Service Information

22GC018

G75-53

Subject: a. Changed trip lever 103
b. Changed wiring of the print plate
c. Changed lift bracket 169 and cap 170
d. Changed P.U. arm-securing cap 110 and spindle 113

Fig. 1

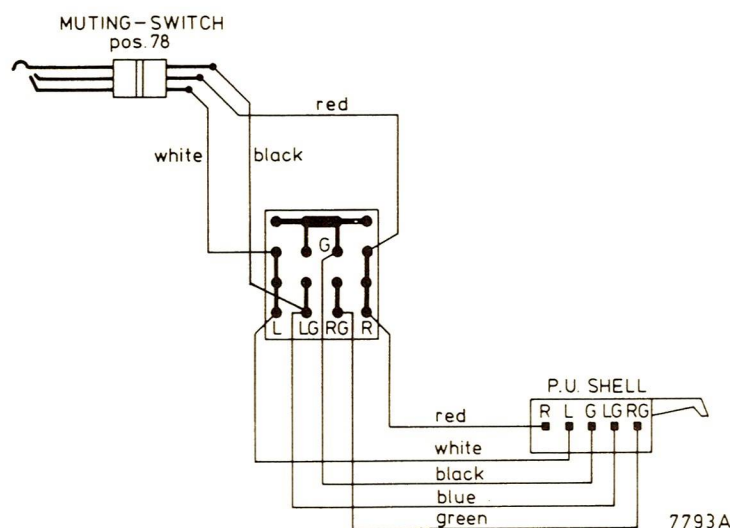
- b. During production the wiring of the print plate has been changed (see Fig. 1). Reason: Preventing any hum when the pre-amplifier 22 GH 915 is used.

Fig. 1

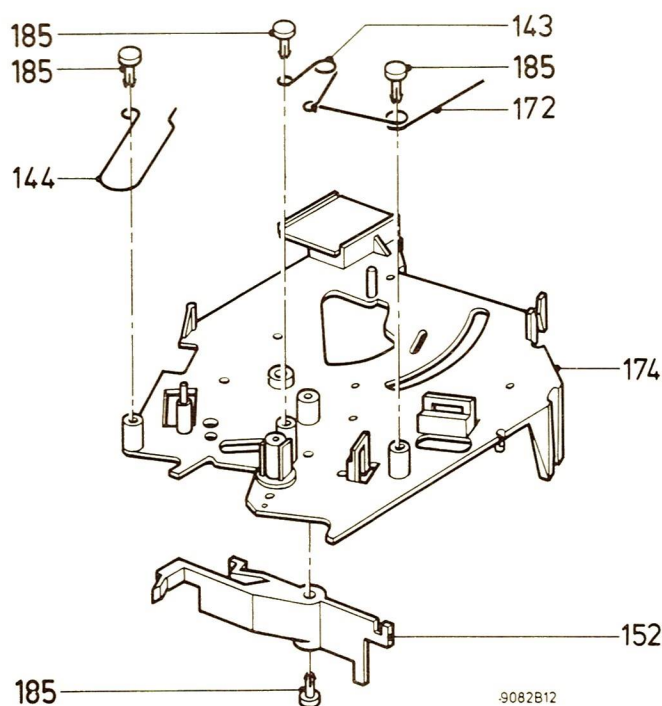
From marking AH01 and up, a changed intermediate plate 174 is applied in the 22GC018. The springs 143, 144, 172 and the bracket 152 are now fixed by means of a cap, see Fig. 1.

Code number new version plate 174: 4822 466 90827

Code number cap 185: 4822 462 71061.

When mounting a new plate in a set of the preceding type, also the cap must be used.
